船舶行駛鯉魚潭水域禁止事項第一點、第四點及第二點圖示修正草案總說明

船舶行駛鯉魚潭水域禁止事項第一點、第四點及 第二點圖示修正草案對照表

第二點圖示附件 1-2 (修正前) 交通部觀光局花東縱谷國家風景區管理處【鯉魚潭船舶禁止行駛水域示意圖】

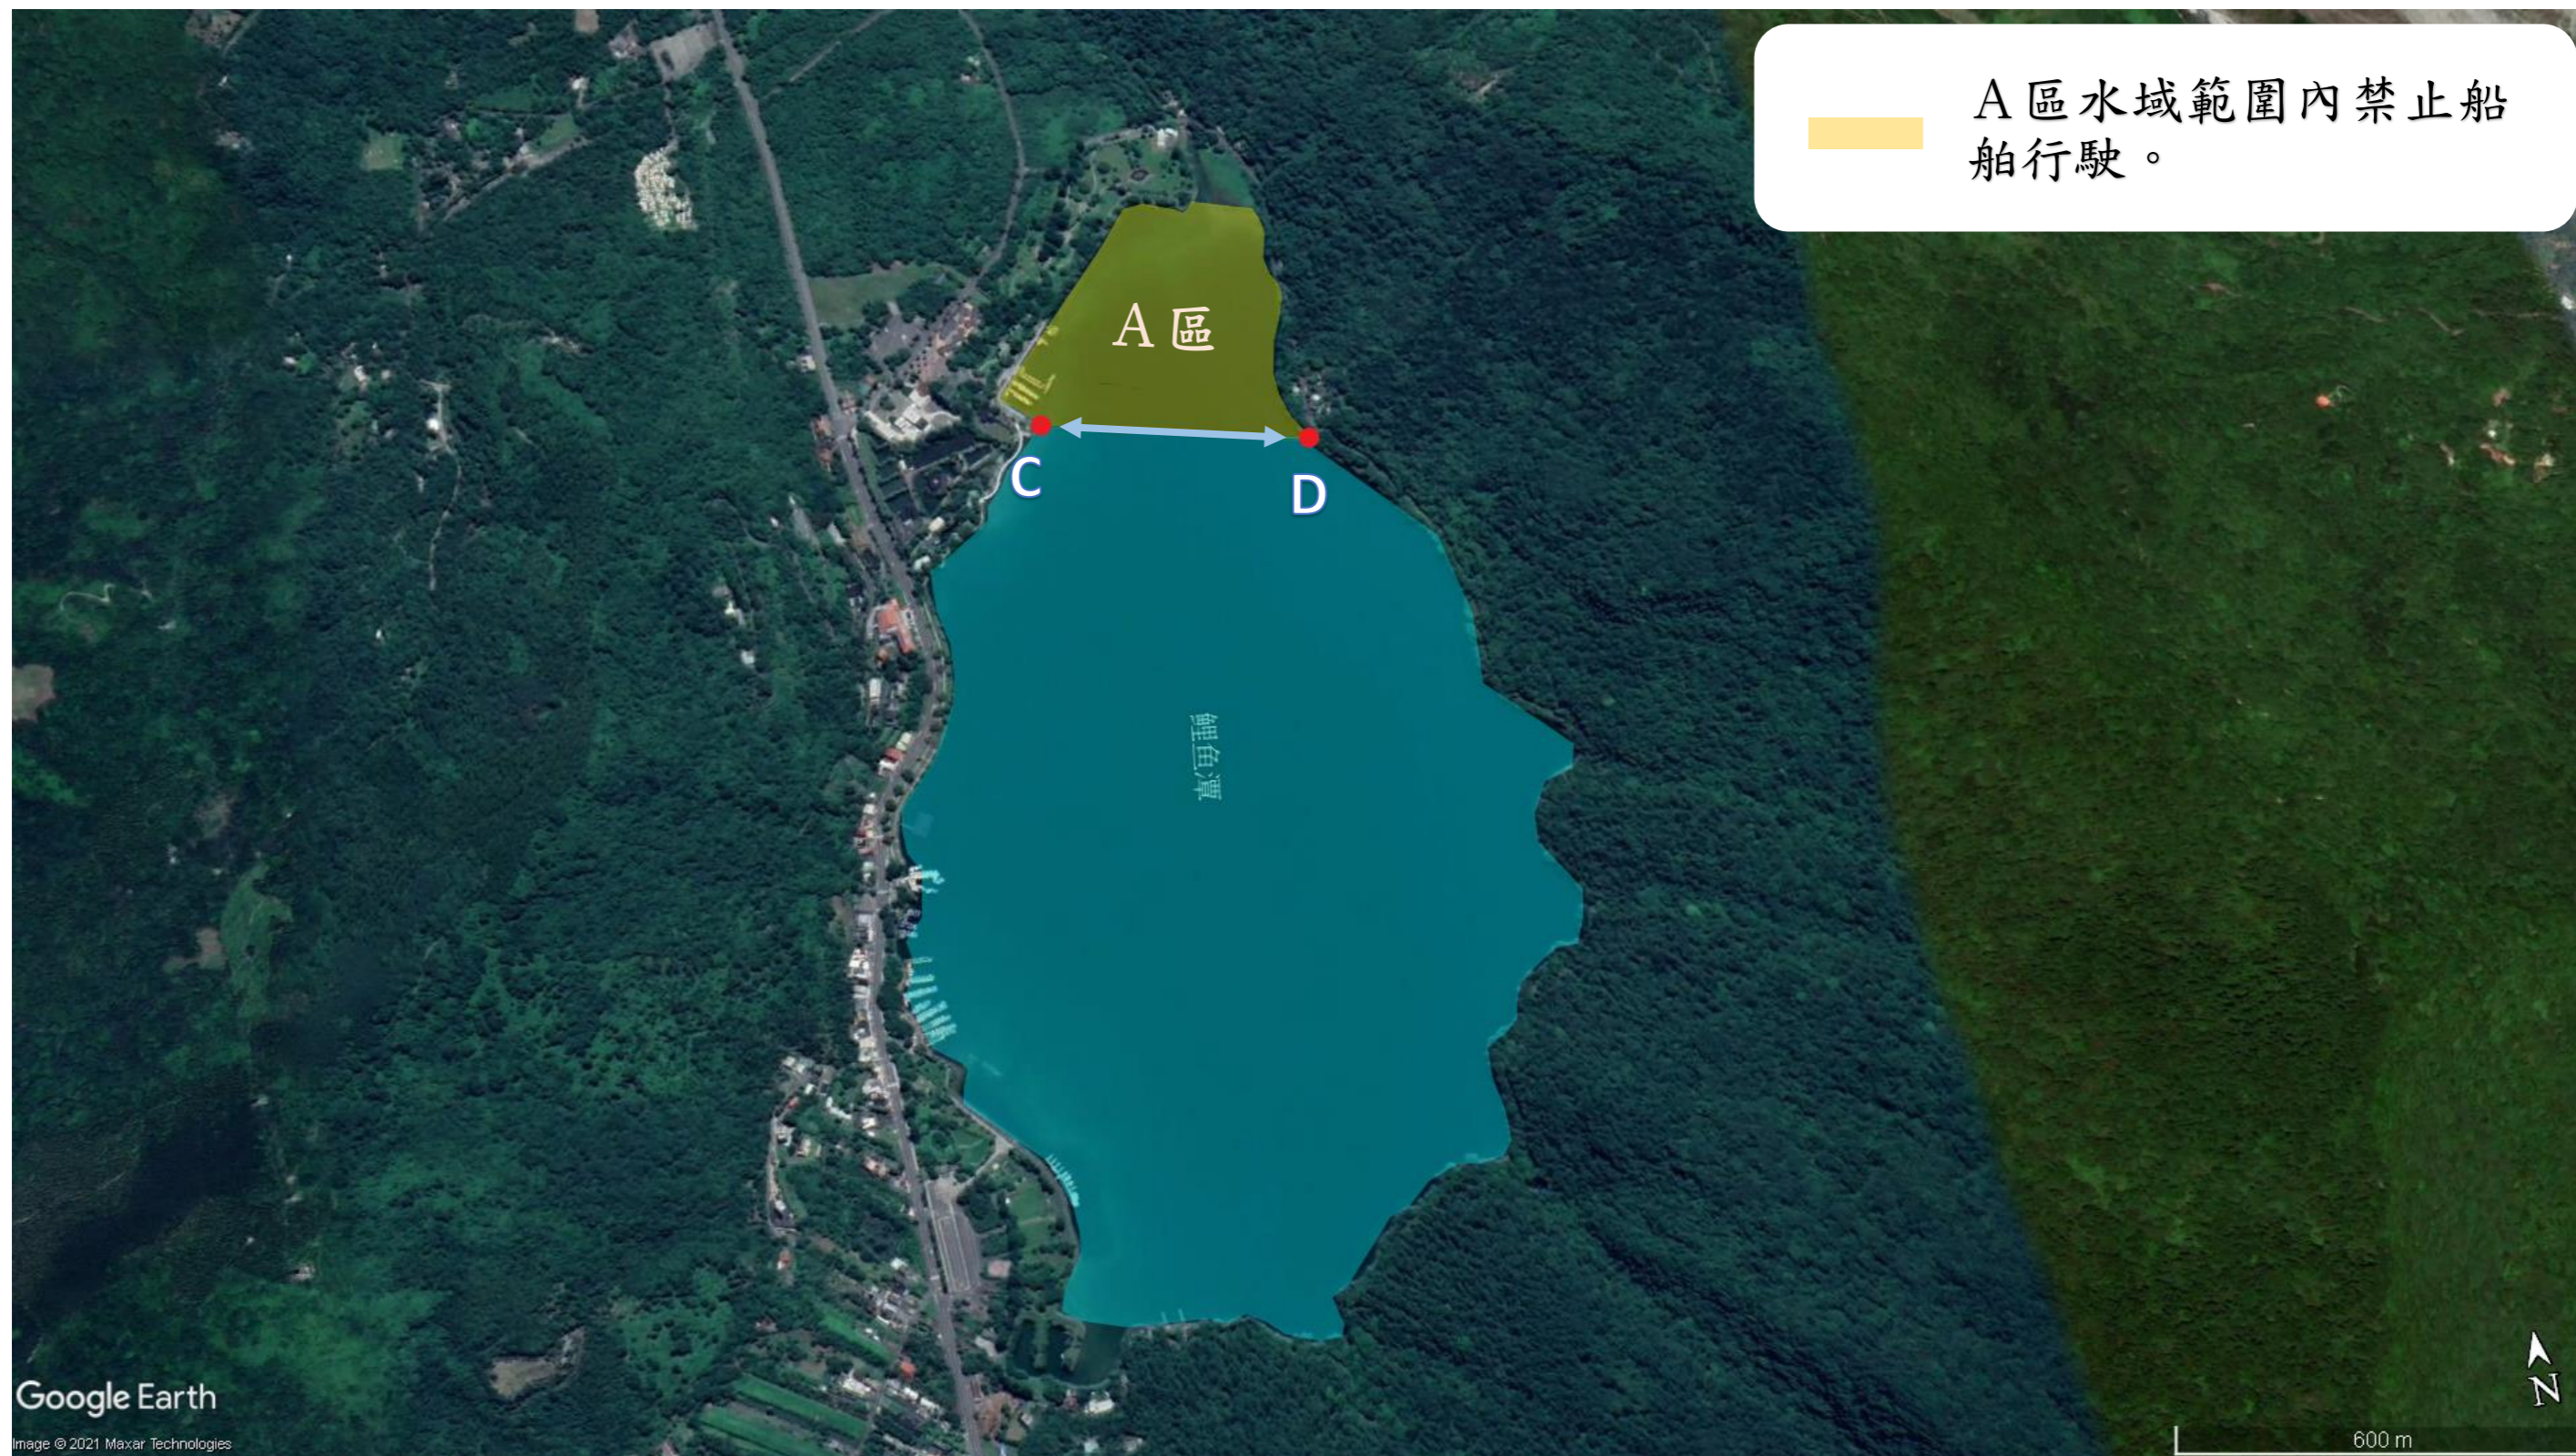
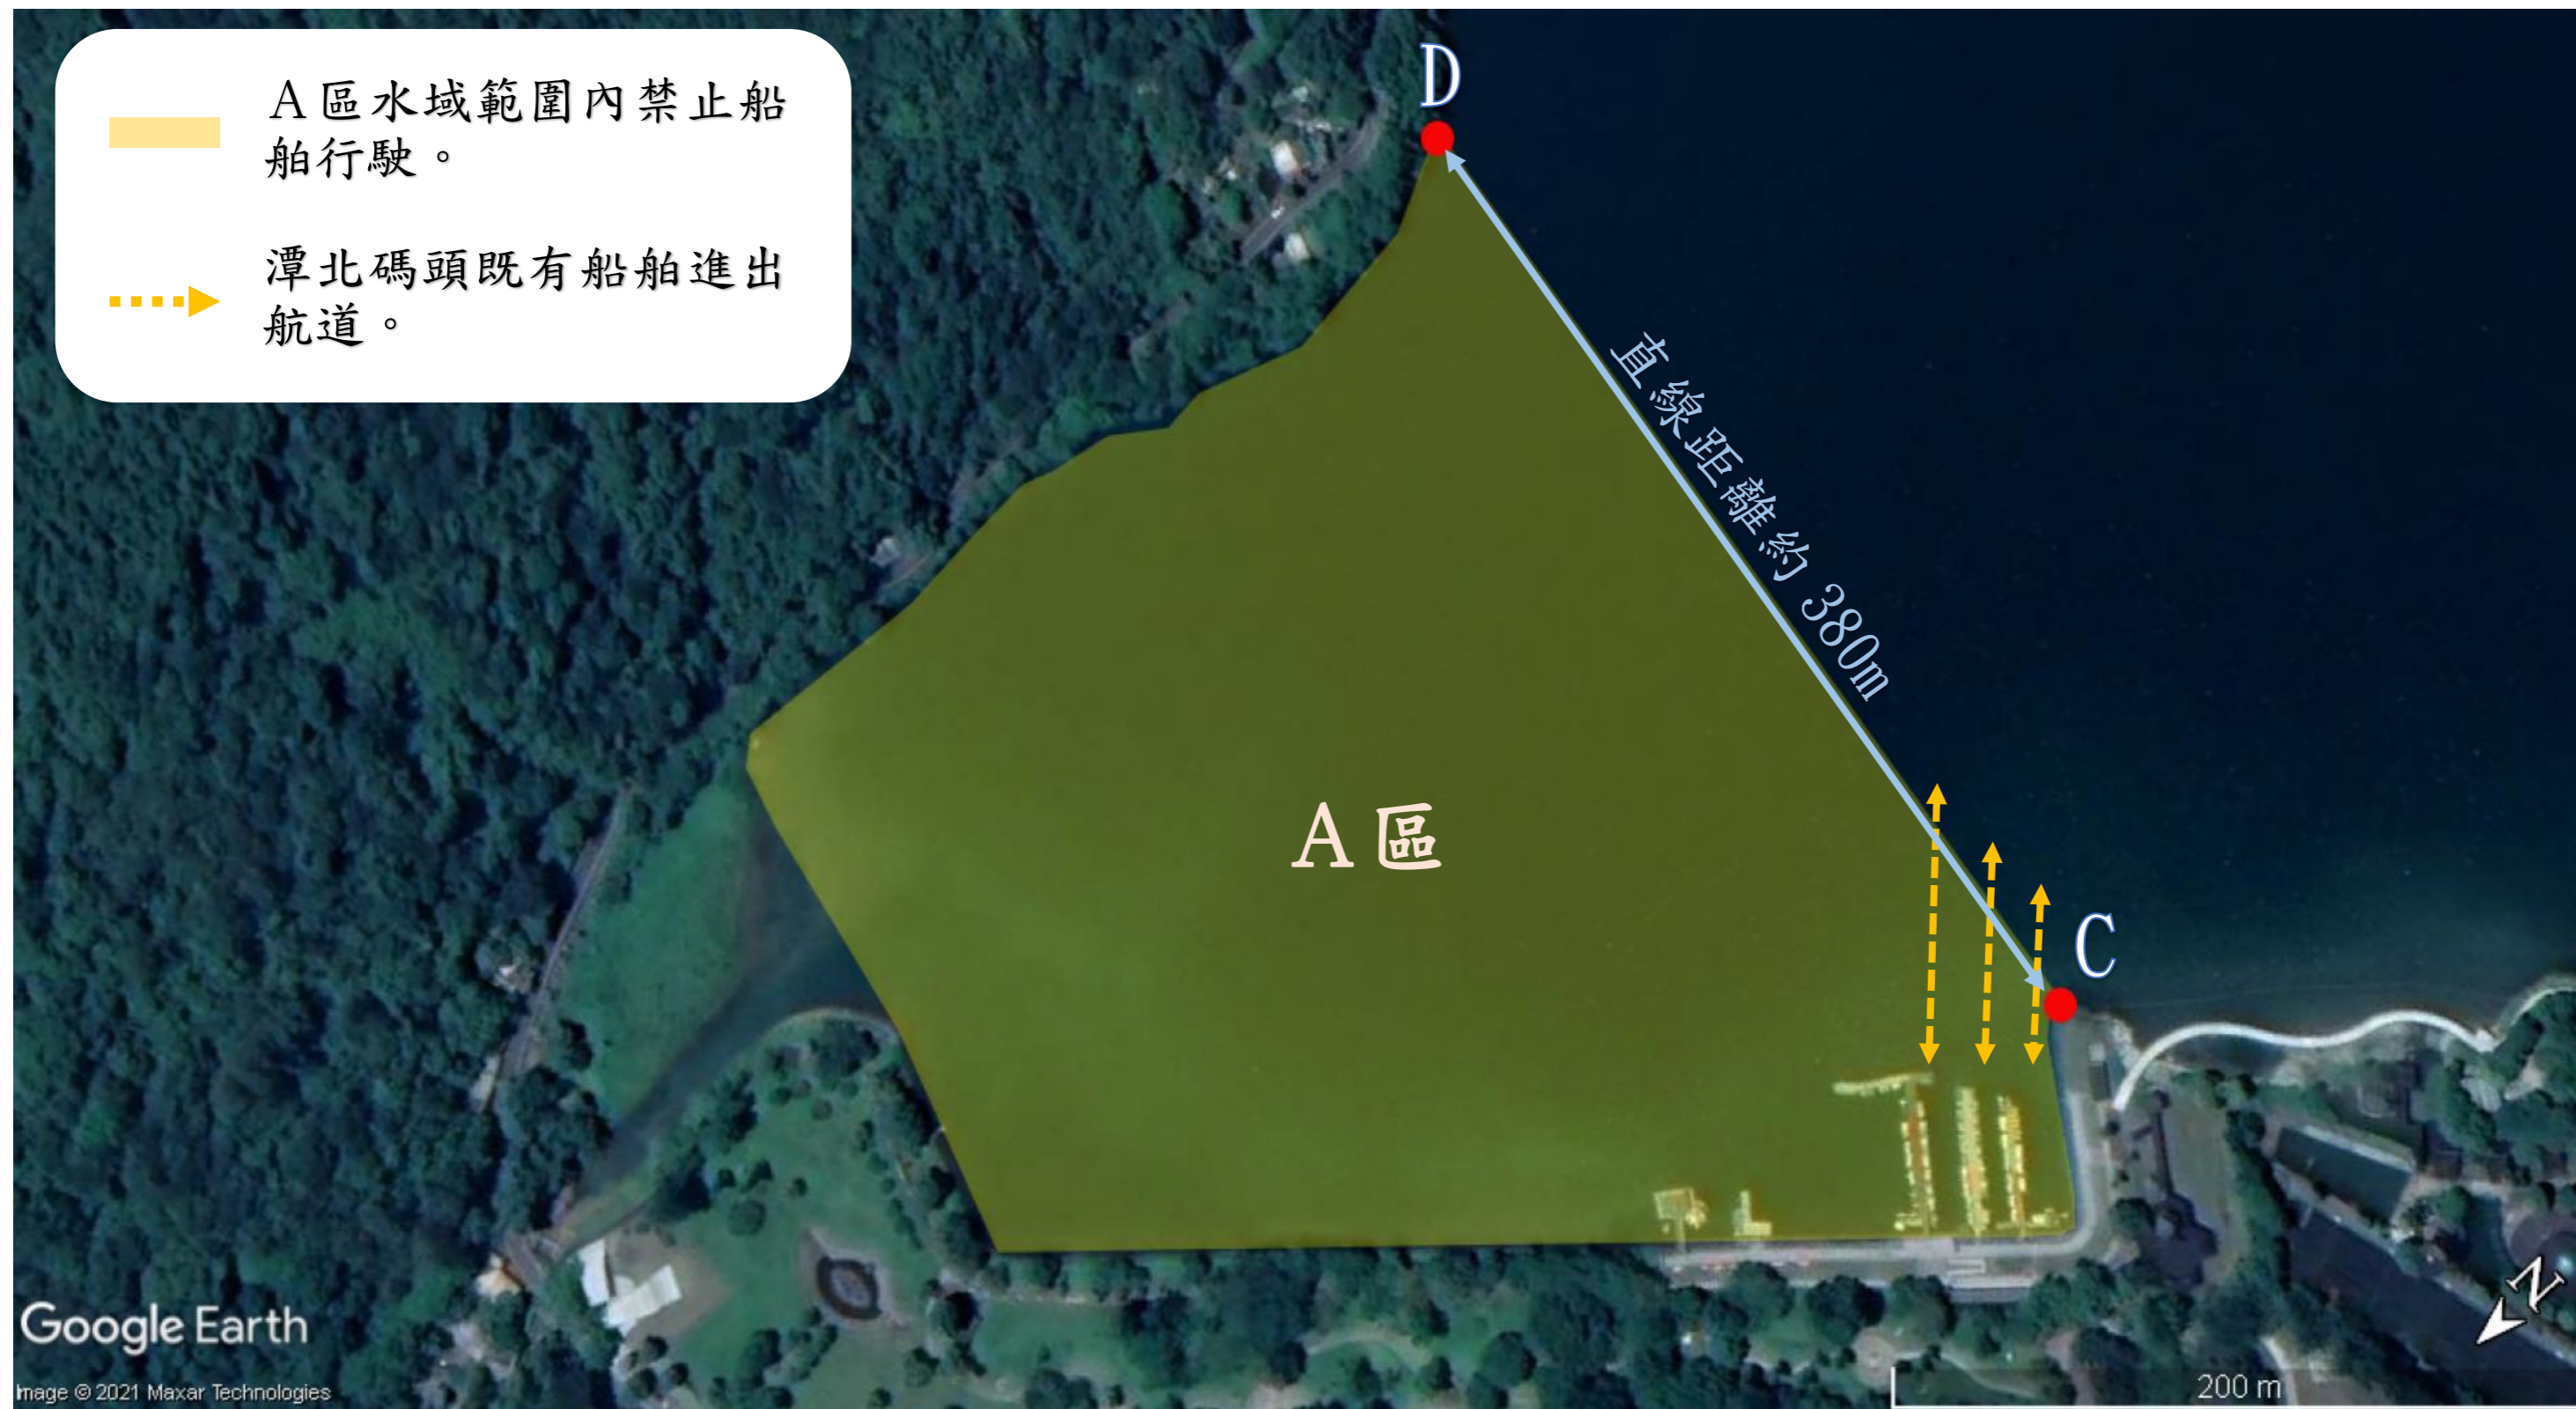
修正說明：
 因配合行政院組織改造，原交通部觀光局花東縱谷國家風景區管理處之權責事項，改由交通部觀光署花東縱谷國家風景區管理處管轄，爰修正圖示機關名稱；另因應潭北碼頭新建位置變動及評估水域遊憩活動練習使用範圍，檢討調整座標點 D 與由座標點 C、D 所連線之鯉魚潭水域北側 (A 區) 範圍及既有船舶進出航道。

座標點	TWD97 坐標	座標點	TWD97 坐標
C 點	301801mE , 2647789mN	D 點	<u>302149mE</u> , <u>2647952mN</u>
